SI 2127

SERVICE INFORMATION

ADAPTÖR KABLOSU 4.07360.53.0

ÖNCEKİ VERSİYONLARIN GÜNCEL EGZOZ GAZI
KARŞI BASINÇ SENSÖRLERİYLE DEĞİŞTİRİLMESİ İÇİN

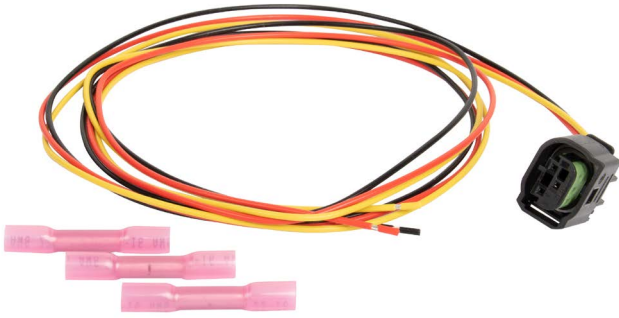
22 36 517 19R referans numaralı egzoz gazı karşı basınç sensörü artık satılmıyor. Bu sensör Renault motorlarında kullanılmıştır. İlgili motorlar kısmen Mercedes-Benz, Nissan ve Dacia araçlarına da monte edilmiştir (arka sayfadaki tabloya bakınız). Egzoz gazı karşı basınç sensörü OE tarafında başka bir bağlantı soketine sahip sensörle değiştirilmiştir. Bu nedenle bu eski, artık satılmayan sensör bozulduğunda önceki konnektör sökülmeli ve uygun bir konnektör ile değiştirilmelidir.

Motorservice değişimi kolaylaştırmak için 4.07360.53.0 adaptör kablosu sunuyor. Bu sayede artık satılmayan egzoz gazı karşı basınç sensörü sorunsuz şekilde Pierburg'un 7.12061.00.0 sayılı uygun modeliyle değiştirilebilir.

7.12061.00.0 EGZOZ GAZI KARŞI BASINÇ SENSÖRÜ PİN YERLEŞİMİ VE 4.07360.53.0 ADAPTÖR KABLOSU

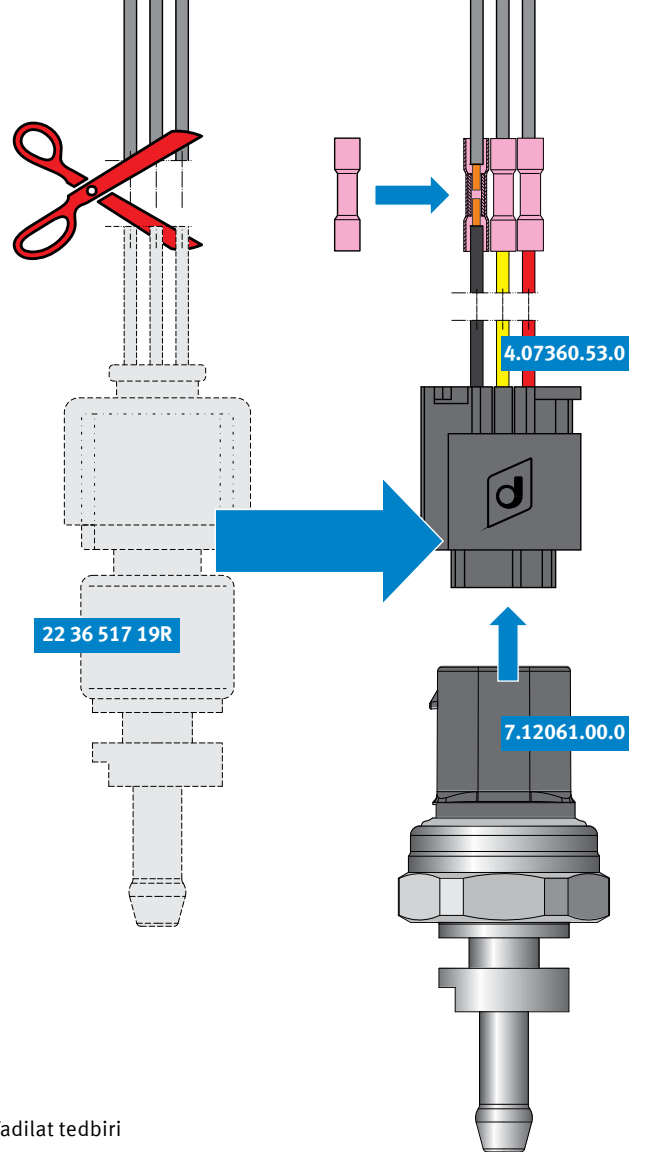
- 223651719R eski sensörü eski konnektöre yakın bir yerden kesin.
- 4.07360.53.0 adaptör kablosunu daralan makaron yardımıyla birleştirin. Bu sırada pin yerleşimine dikkat edin.

- 01 Kütile (kırmızı)
- 02 Sinyal çıkışı (sarı)
- 03 Besleme gerilimi (siyah)
